Přehledový list připomínek v lokalitě 587 / Ateliéry Barrandov

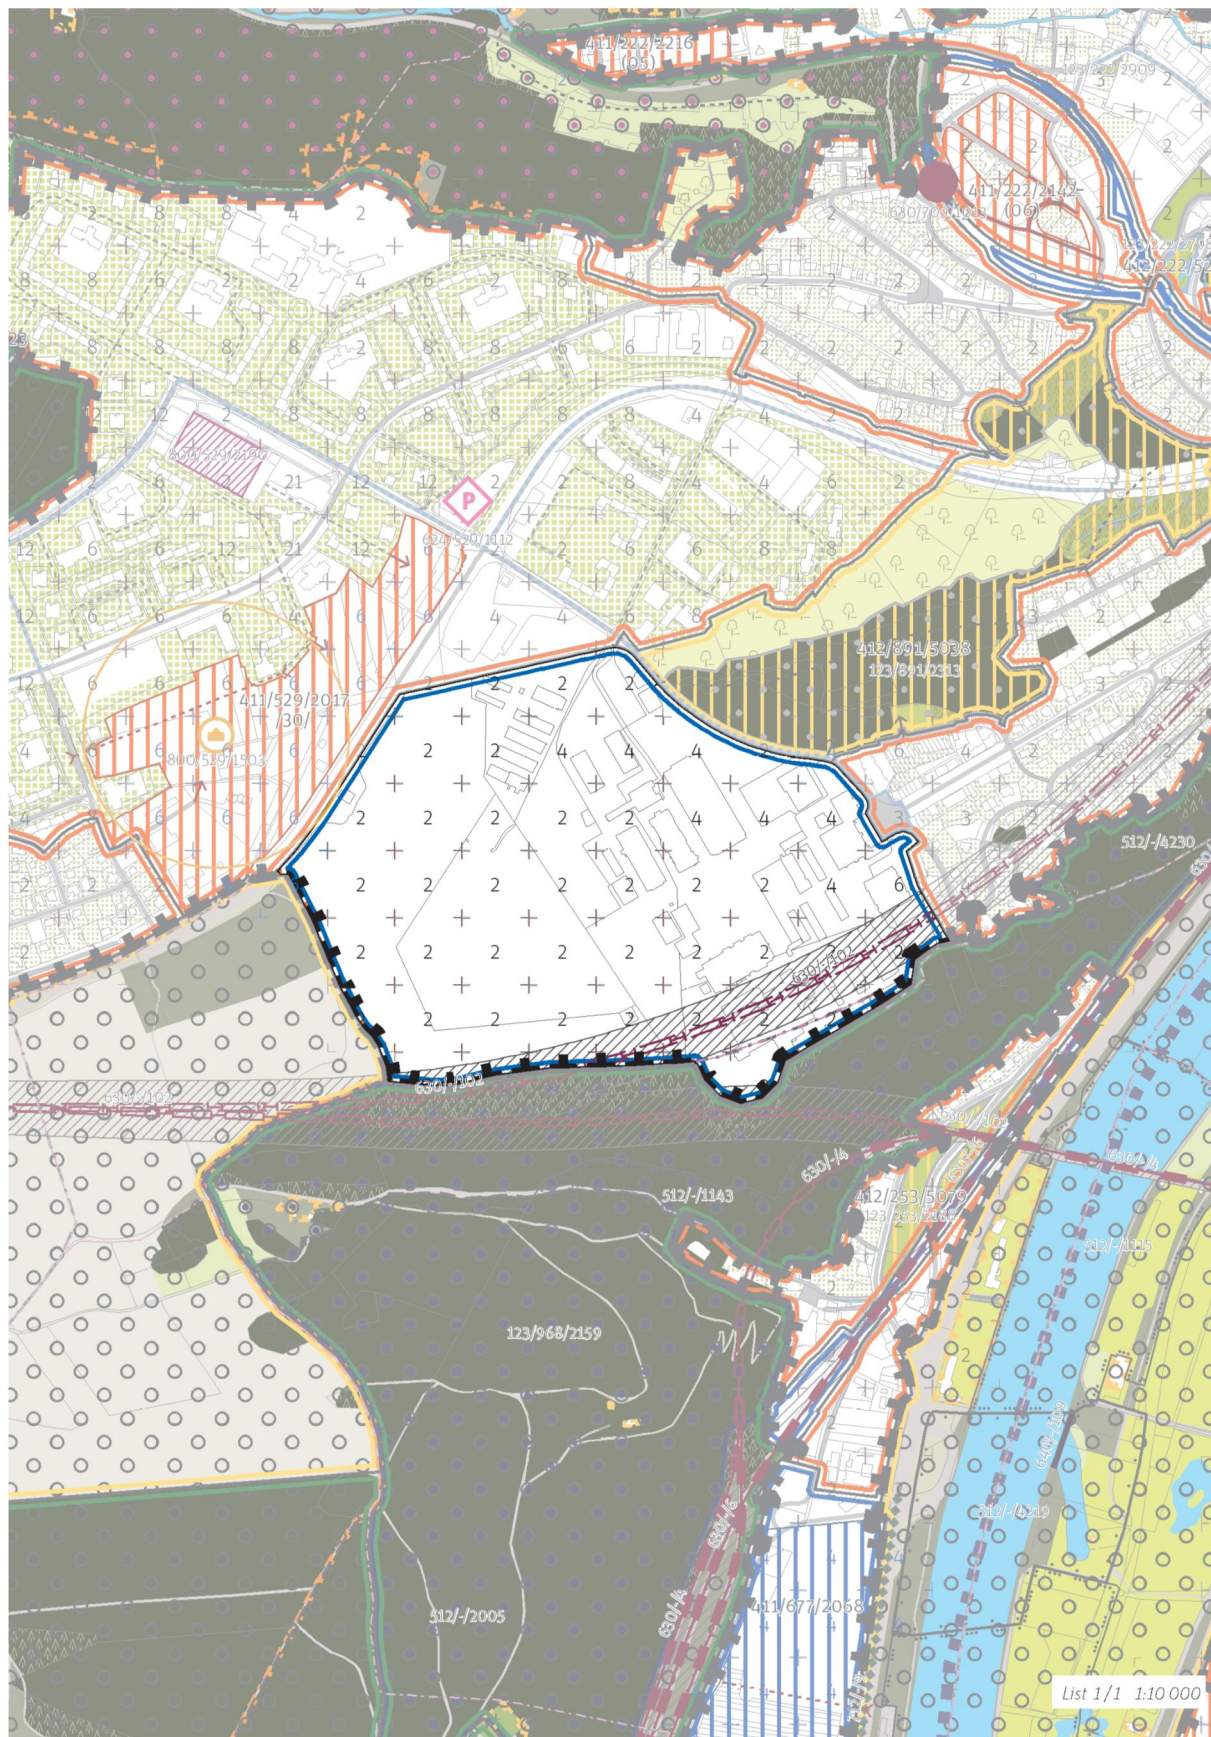
587/1

Vypustit z výkresu 02 rastr Výškové regulace, ponechat jako informativní ukazatel ve Schéma 03. Tato připomínka je zásadní.

Odůvodnění: Výšková regulace pomocí čtverců 100 x 100 m je v území stabilizované lokality s jasnými objemy budov nadbytečná a nepřesná - zavádějící. Výšky hrubého rastru neodpovídají ani současné výškové hladině. PSP dostatečně jasně definují pravidla pro dostavbu proluk či přestavbu stávajících objektů - vychází se z výšky existujících objektů a také z indexu využití lokality.

587/2

Zohlednit probíhající podnět na změnu ÚPn v území: P511. Tato připomínka je zásadní.

Odůvodnění: Jedná se o podnět na změnu ÚPn probíhající a pořizovaný se souhlasem MČ Praha 5.
